„Hydropolis“

Pražská vodohospodářská společnost a.s.

Zadavatel od účastníků obdržel následující dotazy:

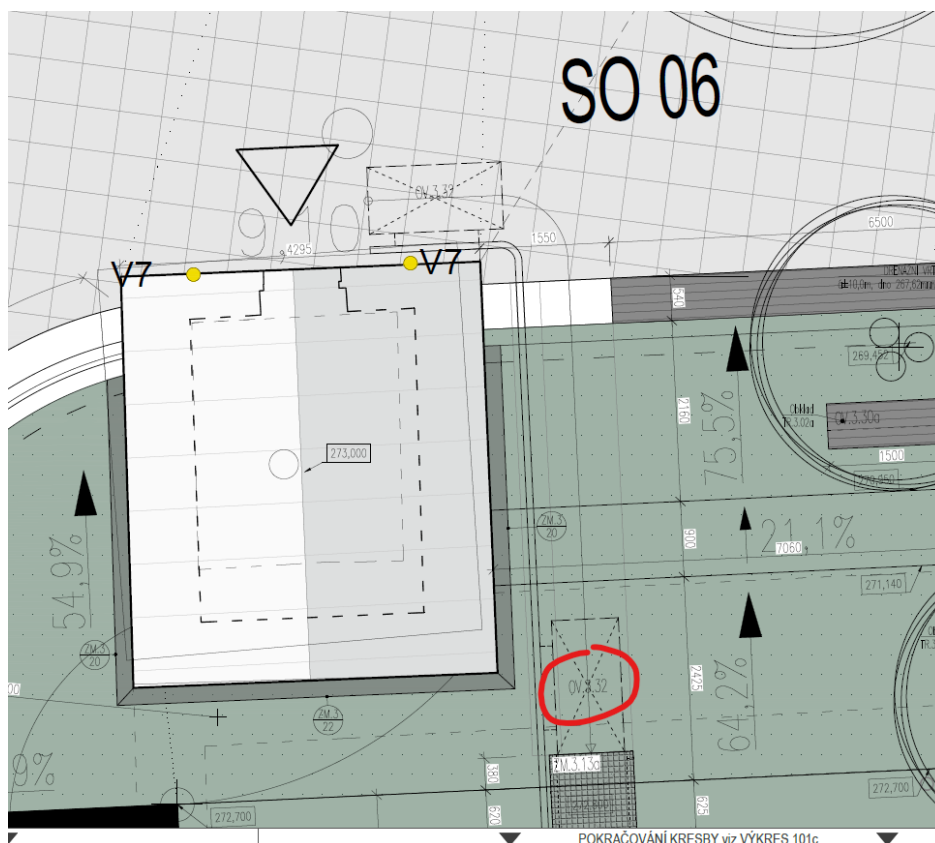
Viz DI_02– souhlasíme s Vaším názorem, že měrná hmotnost přesunu zemin 1,8t/m³ je standardní. Proto bude zřejmě potřeba dílčích oprav zadávacího výkazu výměr na dříve již uvedených příkladech:

- Ad obr.1 – zadávací výkaz výměr předpokládá převoz výkopu 6 352 m³ zeminy na skládku do 15 km s tím, že tam bude znovu naloženo 1 462 m³ zeminy a stejnou vzdáleností převezeno zpět na zpětný zásyp. Toto se nám zdá velmi neefektivní, ale alespoň byl v tomto případě správně použit index 1,8 t/m³.*
- Ad obr.2 – zadávací výkaz výměr v jiné části předpokládá přesun výkopu 128 m³ zeminy kolečkem na 410 m (=celý obvod areálu VDJ Korunní) a následně převoz na definitivní skládku do 15 km s tím, že tam bude uloženo 128 m³ zeminy již jen o váze 0,055 t. Použitý index v tomto případě je potom zcela odlišný a to 0,000043 t/m³ .*
žádáme znovu o opravu a kontrolu i dalších částí výkazu výměr.
- V několika výkazech chybí párové položky přesunů a likvidace odpadů z bouracích prací. Žádáme o kontrolu a doplnění*

K první odrážce: V tomto případě byla uvažována mezní situace, v rámci zhotovení díla předpokládáme, že zájemce vypracuje na základě zadávacího projektu ZOV vlastní projekt ZOV, ve kterém optimalizuje řešení s ohledem na vlastní mechanizaci a zavedené postupy.

K dalším odrážkám: chybné položky byly ve VV opraveny.
